Modulo per la presentazione delle osservazioni per i piani/programmi/progetti sottoposti a procedimenti di valutazione ambientale di competenza statale

ID: 8575 Progetto di impianto di produzione di energia elettrica da fonte eolica, costituito da 11 aerogeneratori di potenza unitaria pari a 6,2 MW, per una potenza complessiva di 68,2 MW, da realizzarsi nei Comuni di Bovino e di Orsara di Puglia (FG), con opere di connessione nel territorio comunale di Troia (FG).

OGGETTO DELLE OSSERVAZIONI

TESTO DELL' OSSERVAZIONE

Figura 1 -Aerogeneratori Wind Energy Montenero Srl (in rosso), Aerogeneratori IBE Guglionesi Wind Srl (in nero)

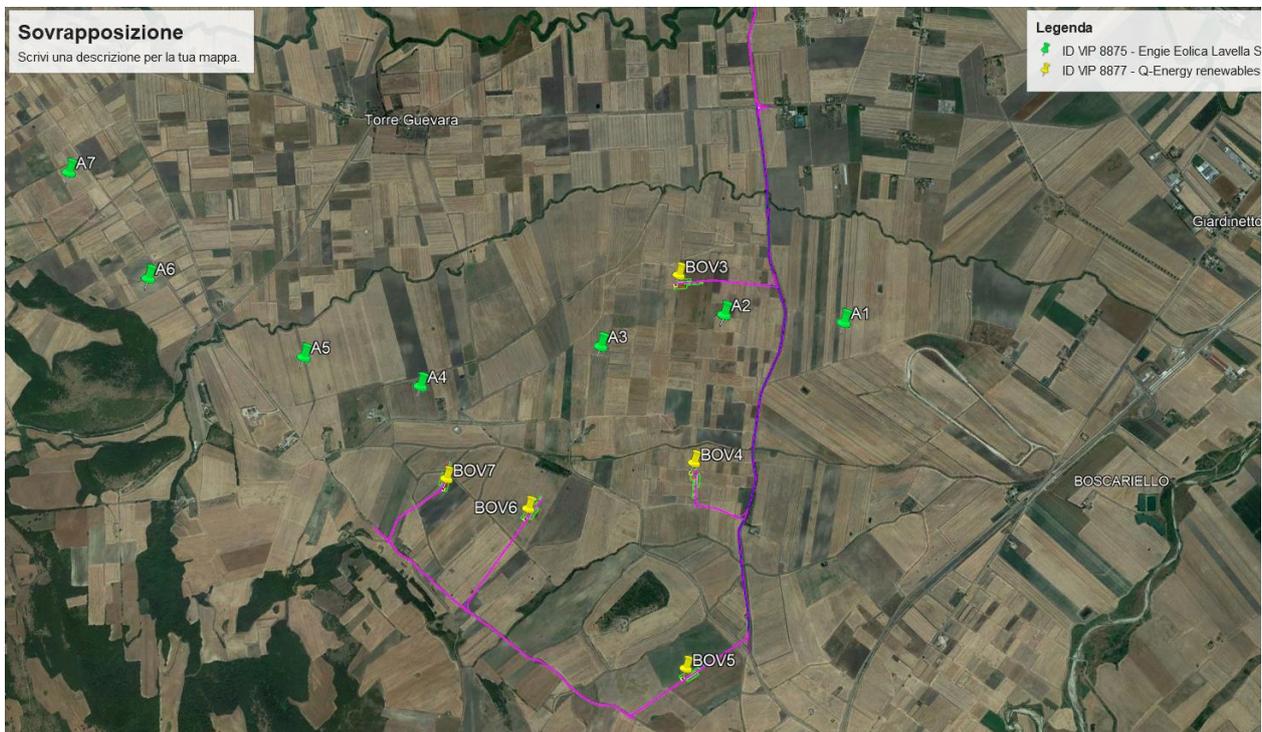
Di seguito si riporta graficamente la sovrapposizione parziale tra gli aerogeneratori in conflitto. Si fa presente che tale sovrapposizione, provocherebbe elevate interferenza sia come funzionamento degli aerogeneratori stessi e sia a livello paesaggistico e ambientale.

In particolar modo si rappresenta che la distanza tra gli aerogeneratori in interferenza, è inferiore ai limiti previsti dalla normativa tecnica di settore che prevede una distanza minima pari a 5 volte il diametro del rotore, lungo la direttrice dei venti prevalenti e di 3 volte il diametro in direzione ortogonale. Tali distanze risultano descrivere delle ellissi aventi raggi direttori rispettivamente pari a circa 850 m e 510 m.

DISTANZA AEROGENERATORI		
ID WESC	ID EWR2	Distanza
BOV 3	A2	Circa 377 m
BOV 7	A4	Circa 620 m

Alla Luce di quanto sopra, seppur al momento i due progetti presentano le suddette interferenze e visto che il procedimento della Q-Energy Renewables srl è in uno stato molto più avanzato rispetto a quello della Engie Eolica Lavello srl, si chiede di dare priorità al progetto della scrivente seppur la valutazione del progetto in esame non può fondarsi unicamente sulla possibile co-esistenza dello stesso con altri progetti simili (ancora in corso di valutazione e che non hanno ottenuto nemmeno un provvedimento favorevole di VIA) nella medesima area, ma dovrà necessariamente poggiarsi su un'analisi in concreto, che prenda in considerazione sia gli elementi del progetto incidenti sull'ambiente, sia altri fattori altrettanto importanti, quali ad esempio l'idoneità dello stesso ad inserirsi nell'ambiente circostante (per il quale si rimanda al successivo paragrafo), oltre che l'utilità socio economica dell'impianto medesimo. Solo a valle dell'iter autorizzativo ambientale sarà possibile individuare con esattezza le posizioni degli aerogeneratori potenzialmente interferenti e chi avrà l'iter Autorizzativo in stato MENO avanzato dovrà adeguarsi alle posizioni autorizzate senza per questo rinunciare all'intero progetto o in alternativa a riallocare gli aerogeneratori interferenti
